סיכום מבדק שנתי-מבדקי בטיחות מנהל חינוך

סמל המוסד-613455
סוג המוסד-בית ספר
שם המוסד-בית ספר הראה
כתובת המוסד-הרי גולן
טלפון המוסד-088666433
פרטי המנהל/ת-אסתר עמר
תאריך המבדק-א' 19/2/2023
? האם נמצאו ליקויים עם קדימות 0-לא
המבנה מאושר לשימוש-כן
פרטי הבודק-אדם דור

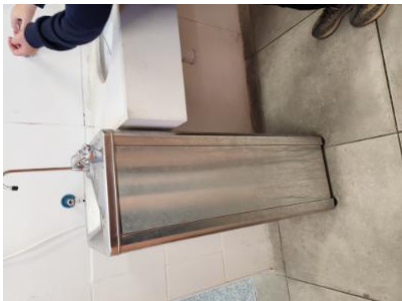
צמחיה במוסד- לא תימצא צמחיה דוקרנית, -2-חצרות מוסד החינוך-ענפים יבשים בעצי הדקל . סכנת נפילת ענפים. סכנת פציעה- - -
-ארגון החצר-רעילה. לא ימצאו בחצר עצים וענפים המהווים אפשרות קריסה. לא ימצאו קצוות חדים לאחר גיזום / כריתת צמחיה העצים ימוקמו ויטופלו על מנת להקשות את הטיפוס עליהם
3.18-20/2/2023 18: 54

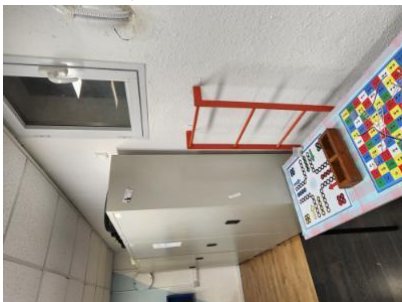
מצנני מים יהיו מותאמים ויעוגנו לקירות -1-ליד אגף השירותים בקומה א-מתקן שתיה לא נמצא מקובע לקיר. סכנת התהפכות ופציעה- - - 19:02 5.7-20/2/2023 מפגעים קבועים וניידים- למניעת התהפכות

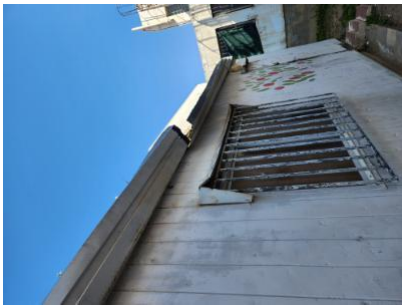
סולמות המקלט ללא הגנה למניעת טיפוס. 2. המדרגה בכניסה למקלט ללא סימון מתאים ולא מונעת נחלקה. 3. דלת המקלט לא 1. - - - בכל מקום בו קיימת סתירה בין הוראות פיקוד העורף -1-. המקלט בבית הספר-נפתחת עד סוף תנועת הפתיחה. דלת המקלט נתקעת ברצפה. סכנת פציעה. מוכנות לא מספקת לשעת חירום -שגרה (לא בחירום)-. והוראות הבטיחות, בזמן שגרה יגברו הוראות הבטיחות תוך כדי מתן אפשרות מהירה לעבור למצב חירום. כקיבוע או סורגים על חלונות מילוט, ומניעת טיפוס על סולמות 6.1-20/2/2023 19:11
